## **STELLUNGNAHME DES LANDKREISES BARNIM ALS TRÄGER ÖFFENTLICHER BELANGE**

**Amt Biesenthal-Barnim  
Gemeinde Marienwerder  
B-Plan „Solarpark Deponie Ruhlsdorf“  
Vorentwurf  
Anschreiben vom 16.06.2021**

Vorentwurf des vorhabenbezogenen Bebauungsplans „Solarpark Deponie Ruhlsdorf“

Anlage: 1 Übersichtskarte

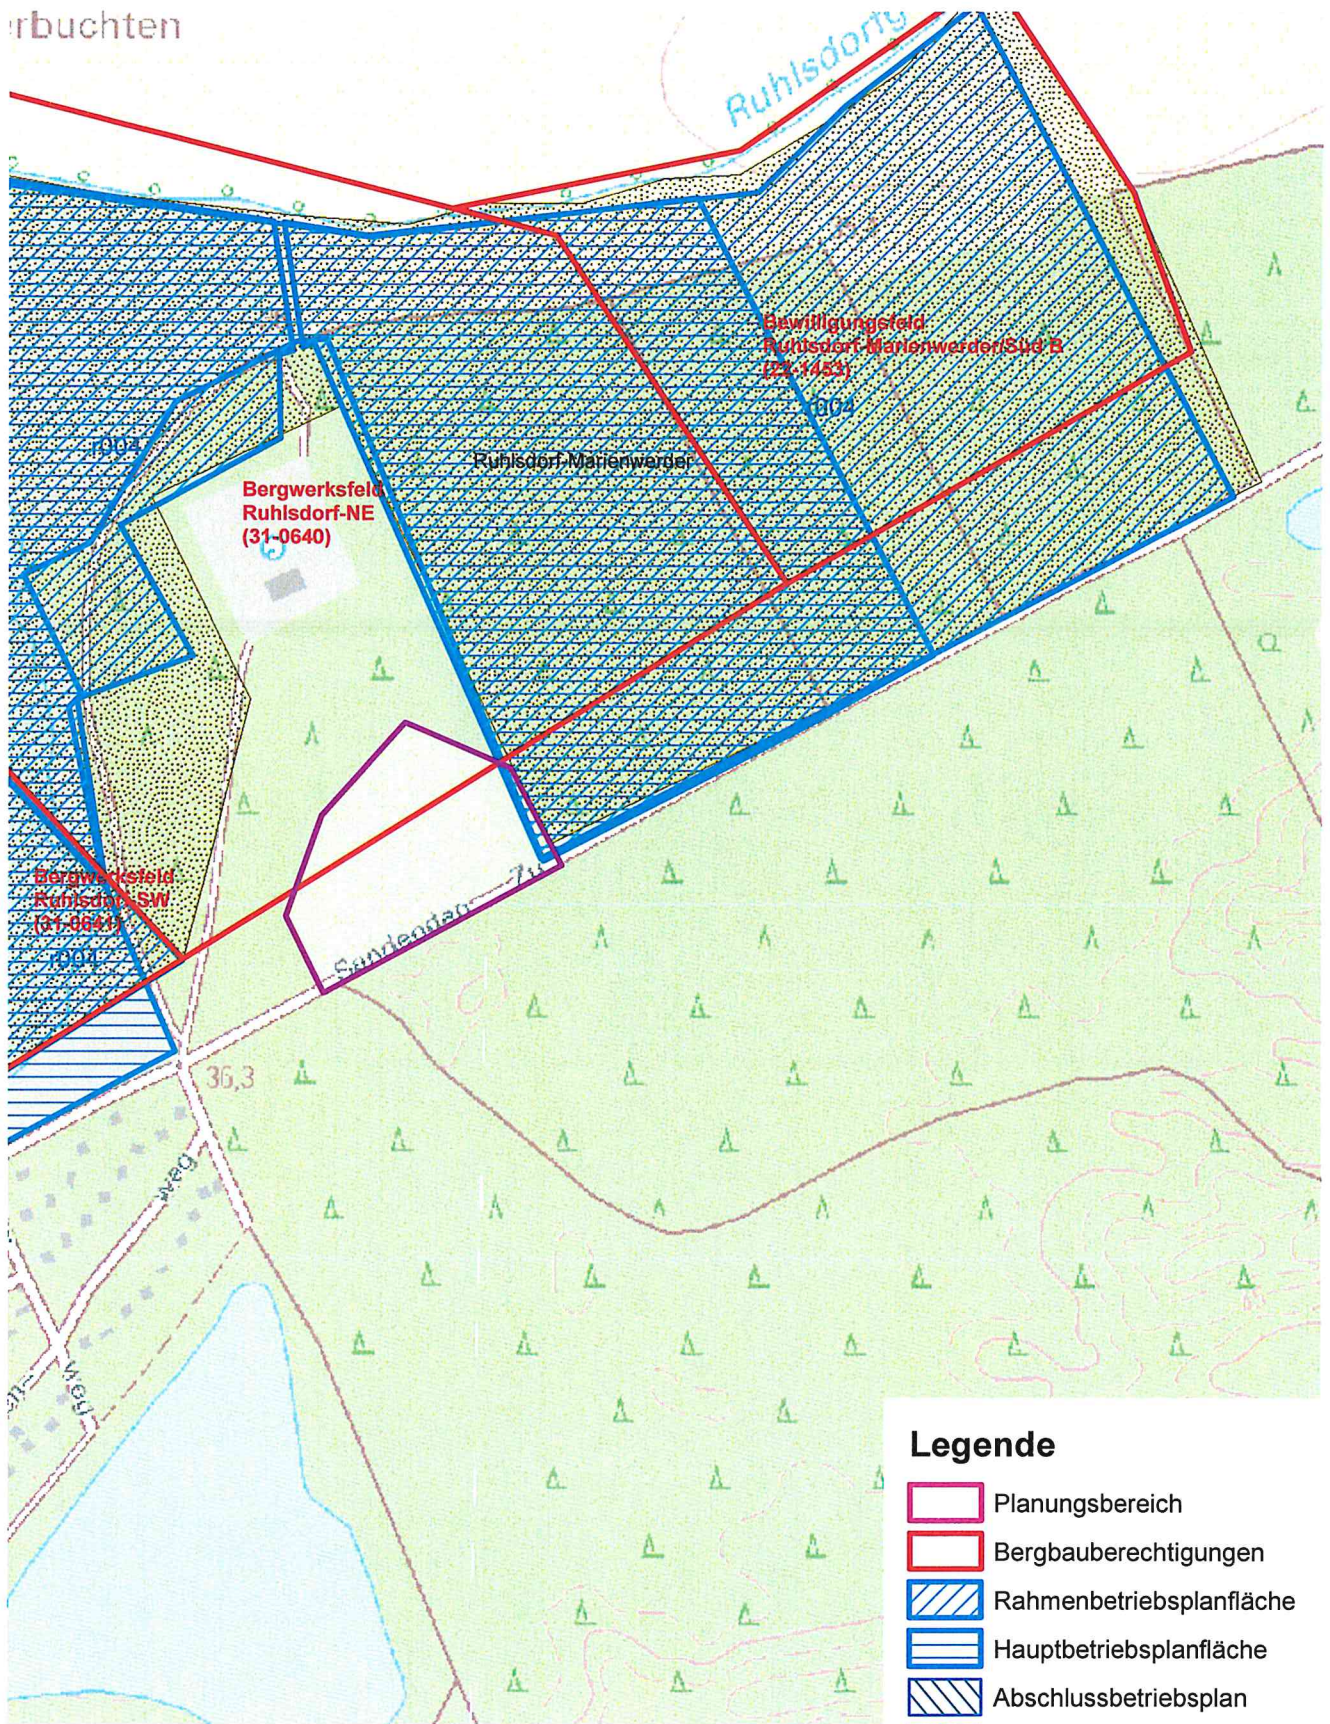
Der nördliche Teil des Planbereiches (siehe Übersichtskarte, Anlage) liegt in der Fläche des Bergwerkseigentums an dem Bergwerksfeld Ruhlsdorf-NE (Feldesnummer: 31-0640).

Der westliche Teil des Vorhabengebietes liegt innerhalb von Flächen eines zugelassenen Haupt- und Rahmenbetriebsplanes. Das Vorhabengebiet überschneidet teilweise die Flächen des Haupt- bzw. Rahmenbetriebsplan des planfestgestellten Kiessandtagebaus Ruhlsdorf der Sand + Kies Union GmbH Berlin-Brandenburg.

Innerhalb des Tagebaus werden Kiese und Kiessande auf Grundlage von Betriebsplänen bis zu einer Tiefe von ca. 10 m im Nassschnitt abgebaut. Der östliche Bereich des Vorhabens grenzt unmittelbar an den Abbau an. Dies ist bei der weiteren Planung (u. a. Standsicherheit der Solaranlage) zu berücksichtigen.

Einer Änderung des Flächennutzungsplanes im Geltungsbereich des obligatorischen Rahmenbetriebsplanes, sowie des Hauptbetriebsplanes wird nicht zugestimmt.
